Objet : Avis sur le projet d'assainissement non collectif

AVIS SUR LA CONCEPTION ET L'IMPLANTATION D'UNE FILIERE D'ASSAINISSEMENT NON COLLECTIF

Filière d'assainissement projetée :
Microstation 64 eH + 2 Noues d'infiltration

356 Route de Fougères
26300 CHATEAUNEUF-SUR-ISERE

COUPE LONGITUDINALE DE LA NOUE D'INFILTRATION:

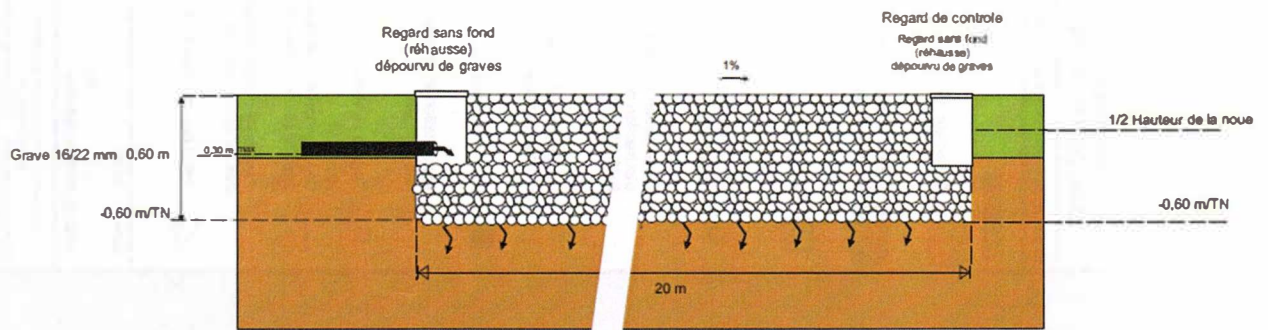
- Unité = 2. - Longueur = 20 m. - Largeur = 1,00 m. - Espacement des noues de bord à bord = 3,00 m. - Hauteur de graves = 0,60 m. - Surface d'infiltration = 40 m2. - Profondeur d'ancrage = -0,60 m/TN. - Pente fond de la noue = 1%.	
Un regard de stabilisation (brise jet) sera mis en place en amont du regard de distribution afin de freiner la vitesse d'arrivée des effluents au sein du regard de distribution compte tenu de la pente du terrain entre l'unité de microstation et les noues (talus de raccordement topographique). A partir de ce regard, la pente de la canalisation jusqu'au regard de répartition sera de 0,5 à 1% au maximum.	
<ul style="list-style-type: none"> • Les noues seront alimentées par l'intermédiaire d'un regard de distribution disposé en amont. Le fil d'eau d'alimentation devra se situer à 0,30 m/TN au maximum. • Elles devront avoir une pente de 1% en fond de tranchée. • Le fond des noues devra être scarifié sur 0,05 m d'épaisseur. • Elles seront alimentées à l'aide d'une canalisation étanche se rejetant au sein d'un regard béton sans fond (type réhausse) afin de protéger la canalisation des systèmes racinaires et absent de graves permettant ainsi le prélèvement des effluents pour tout contrôle de bon fonctionnement qualitatif de la filière de traitement. • Les noues seront dépourvues de canalisation et remplit par des graves stabilisées à l'eau (16/22 mm) permettant ainsi d'implanter en bordure des essences végétales tels des saules nains, lauriers roses... , permettant une meilleure prise en charge des effluents traités. • Un regard béton sans fond sera disposé en fin de noue, ancré à ½ hauteur, permettant le contrôle de bon fonctionnement de ces dernières. • Les noues seront remplies de graves sur toute sa hauteur permettant d'améliorer le phénomène d'évapotranspiration. Des galets blancs pourront être disposé sur le toit de la noue afin d'améliorer l'aspect paysagé de ces dernières.

Dimensionnement adapté :	Oui
Commentaires : La zone de dissipation & d'infiltration sera délimitée par une clôture et l'accès interdit à toute personne non autorisée. Le projet sera implanté à plus de 3m des limites de propriété et à plus de 5m des fondations de l'habitation.
